DIGA DI BADANA

INTERVENTI DI MANUTENZIONE STRAORDINARIA

Studio Preliminare di impatto ambientale

Risposta alla richiesta di integrazioni pervenute dal MIBACT

Figura C.1 Proposta di ubicazione delle trincee archeologiche.

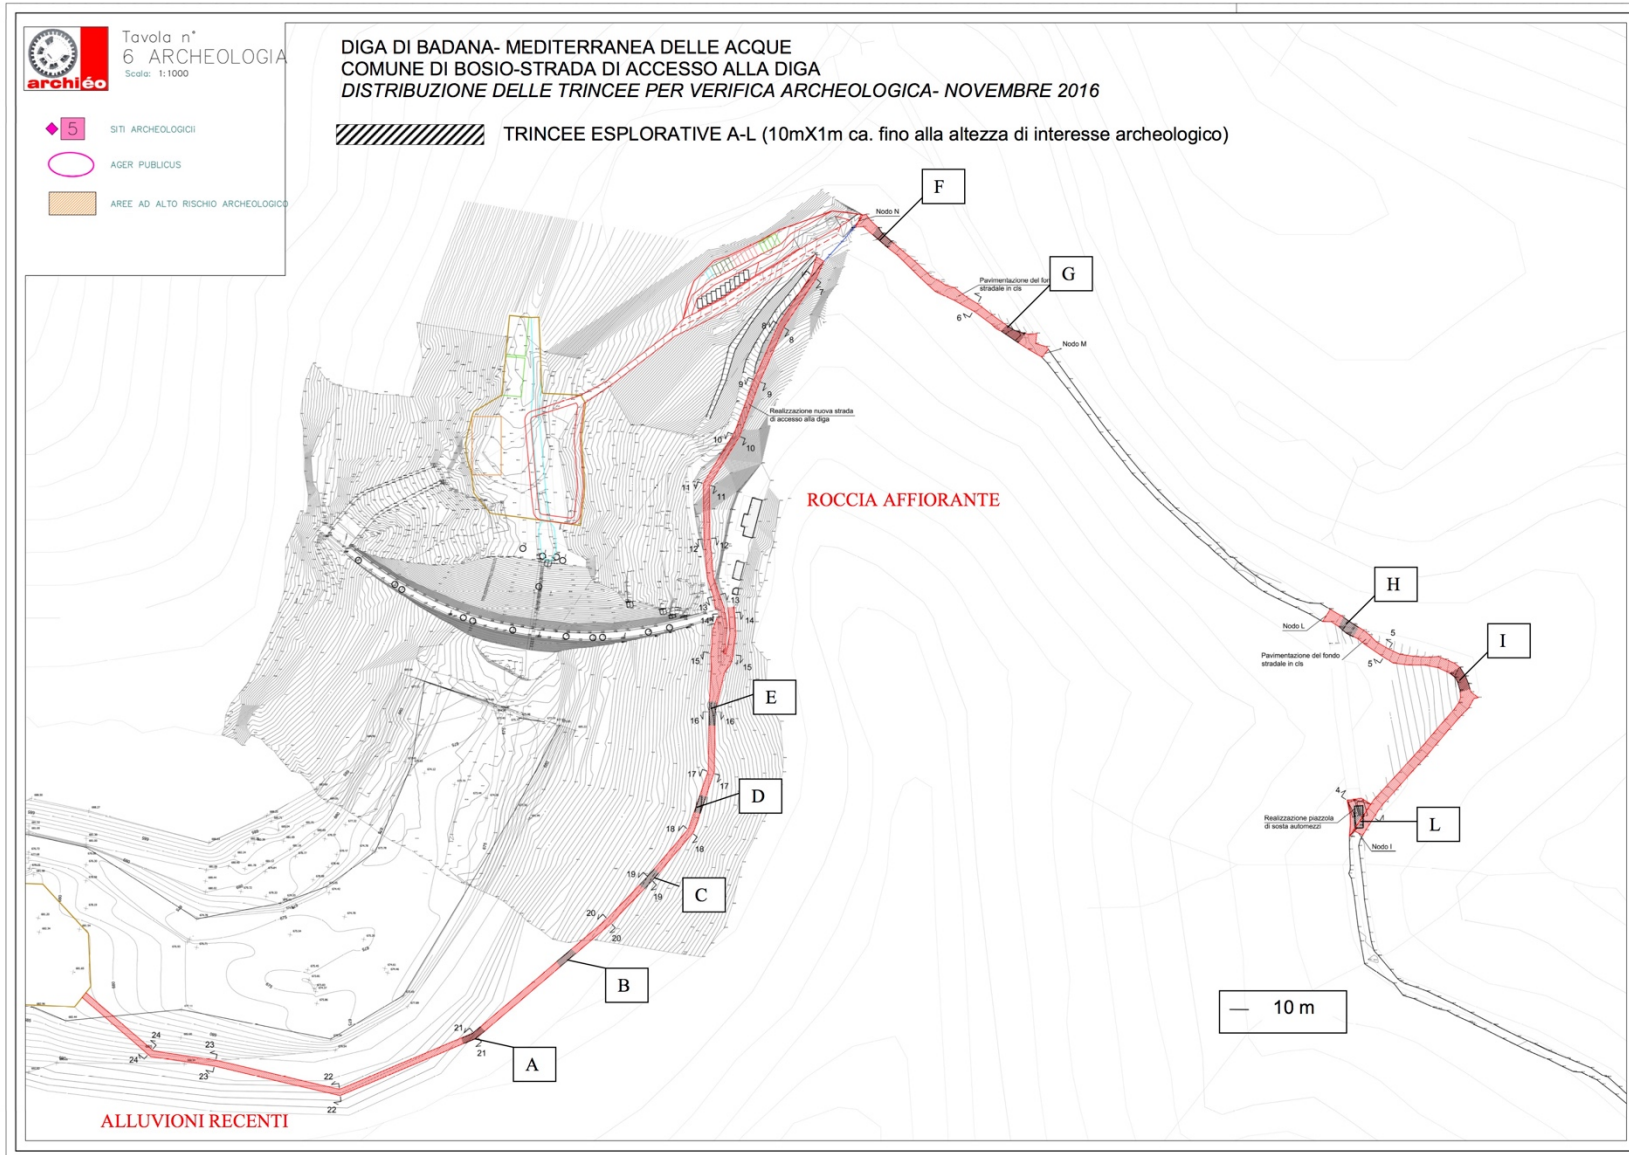
Si richiede, da parte della Soprintendenza Archeologica del Piemonte, la verifica preventiva di interesse archeologico.	È stata effettuato l'avvio della procedura di verifica preventiva archeologica per la porzione di strada di accesso al lago di Badana nel territorio piemontese. In allegato C si riporta il piano dei saggi, come concordato con la Soprintendenza Archeologia Belle Arti e Paesaggio per le province di Alessandria, Asti e Cuneo. Al recepimento dell'assenso in merito si darà immediato avvio alle attività previste, compatibilmente con le condizioni meteorologiche in atto.

In figura C.1 si riporta l'ubicazione indicativa dei saggi concordati lungo i circa 960 m di strada definiti a rischio archeologico, le cui dimensioni previste sono di circa (10x1) m per la profondità di interesse archeologico, secondo indicazione della Soprintendenza e del tecnico incaricato. La figura C.1 riporta in rosso le aree di interesse archeologico che erano state individuate nella Relazione e valutazione di interesse archeologico e carta del rischio associata (Integrazione 11 al SIA – dicembre 2009) e nella Relazione di esecuzione delle trincee archeologiche effettuata nell'ottobre 2010 sotto la supervisione delle Soprintendenze Archeologiche del Piemonte e delle Liguria.

- il tratto di strada compreso tra i punti F ed L non sarà soggetto ad attività di scavo, ma ad adeguamento del fondo in funzione del traffico previsto;
- Il tratto compreso tra i punti F e il coronamento (circa E) prevede in parte scavo e riporto per il raggiungimento delle quote del nuovo paramento secondo quanto previsto dal progetto originale. Gli scavi necessari saranno effettuati in roccia, adeguando la morfologia già modificata nel corso della realizzazione della diga.
- Il tratto compreso tra il punto E ed il punto A prevede anch'esso scavi in roccia e riporti per adattare l'attuale tracciato al traffico di cantiere.
- L'area localizzata in fondo al lago, vede la presenza di alluvioni recenti, la gran parte delle quali depositate dalla realizzazione dell'invaso.
